Novedades sobre medidas de seguridad

Blue Ember Grills: Acondicionamiento de parrillas Blue Ember sin protector contra el calor, con una nueva bandeja para la grasa/protector contra el calor.

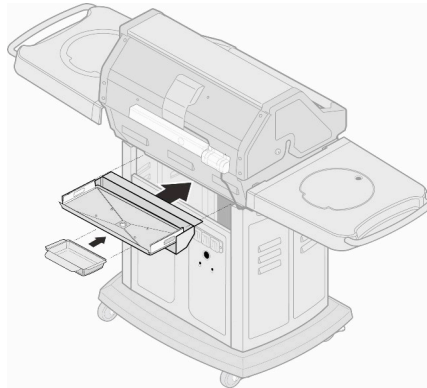
En las parrillas Blue Ember que carecen de protector contra el calor, si el tanque de gas propano o natural no está correctamente instalado, la manguera de gas puede quedar expuesta a calor excesivo, lo que presenta el riesgo de incendio. Los propietarios de las parrillas Blue Ember afectadas deben cambiar la bandeja original por la nueva bandeja para la grasa /protector contra el calor, que pueden adquirir gratuitamente de Fiesta Gas Grills, LLC. La bandeja para la grasa de repuesto ha sido diseñada para actuar como blindaje para proteger la manguera contra el calor excesivo proveniente de la cámara de combustión.

Los propietarios de las parrillas Blue Ember afectadas deben instalar la nueva bandeja para la grasa /protector contra el calor antes de volver a usar la parrilla.

- 1. PARA OBTENER GRATIS UNA NUEVA BANDEJA PARA LA GRASA/PROTECTOR CONTRA EL CALOR, COMUNÍQUESE CON FIESTA LLAMANDO GRATUITAMENTE AL TELÉFONO: 1-866-740-7849 (EN EE UU) O AL 1-866-956-0396 (EN CANADÁ).**
2. EXAMINE LA MANGUERA DE GAS PROPANO O NATURAL PARA DETECTAR SEÑALES DE DAÑO, COMO ABULTAMIENTOS, GRIETAS, PARTES DESCOLORADAS O BRILLANTES. SI LA MANGUERA SE DAÑA, NO VUELVA A USAR LA PARILLA HASTA QUE HAYA INSTALADO UNA MANGUERA DE REPUESTO, LA QUE TAMBIÉN PUEDE ADQUIRIR GRATUITAMENTE LLAMANDO AL CENTRO DE ATENCIÓN AL CLIENTE DE FIESTA, AL TELÉFONO 1-866-740-7849 (EN EE UU) O 1-866-956-0396 (EN CANADÁ).
3. VISITE EL PORTAL EN WWW.BLUEEMBERGRILLS.COM PARA VER UN VIDEO ACERCA DE LA INSTALACIÓN DE LA NUEVA BANDEJA PARA LA GRASA / PROTECTOR CONTRA EL CALOR.
